Uttalelse til søknad om konsesjon etter vannressursloven - vannuttak fra Ausvatnet samt regulering av Ausvatnet og Sommerhustjønnna i Namsos

Vi viser til deres brev av 23.4.2026 samt til dokumentet «Utredning konsesjonssøknad» fra Aqua kompetanse.

Utløpet fra Ausvatnet, mai 2026. Foto: Øyvind Sundet.

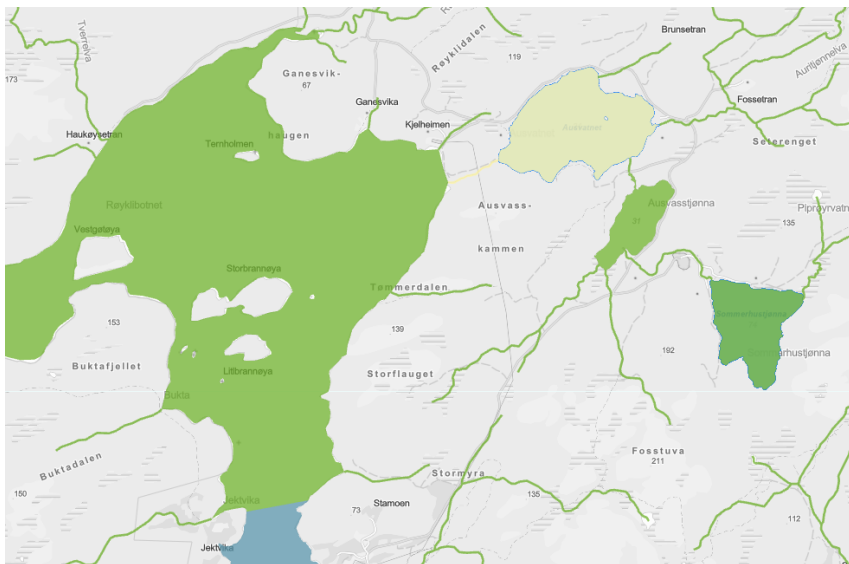
Selv om demningen i Ausvatnet skal være fjernet, synes forholdene for oppvandring ifølge Aqua-kompetanse fortsatt å være dårlige. Minstevassføring slippes ca. 50 meter nedstrøms Ausvatnet, slik at de øvre 50 meter av utløpselva er tørrlagt ved lite nedbør. Vi har som følge av dette endret tilstanden i Ausvatnet og utløpselva fra god til moderat tilstand i Vann-Nett.

Det framgår av utredningen i forbindelse med konsesjonssøknaden at enkle grep kan gjennomføres for å bedre oppvandringen av fisk og ål til Ausvatnet. Vi anmoder om at det i en eventuell konsesjon settes som vilkår at det legges bedre til rette for en levedyktig bestand av anadrom fisk og ål. Det kan ha vært elvemusling i vassdraget tidligere, og det er ønskelig at konsesjonsprosessen avklarer om elvemusling fortsatt finnes.
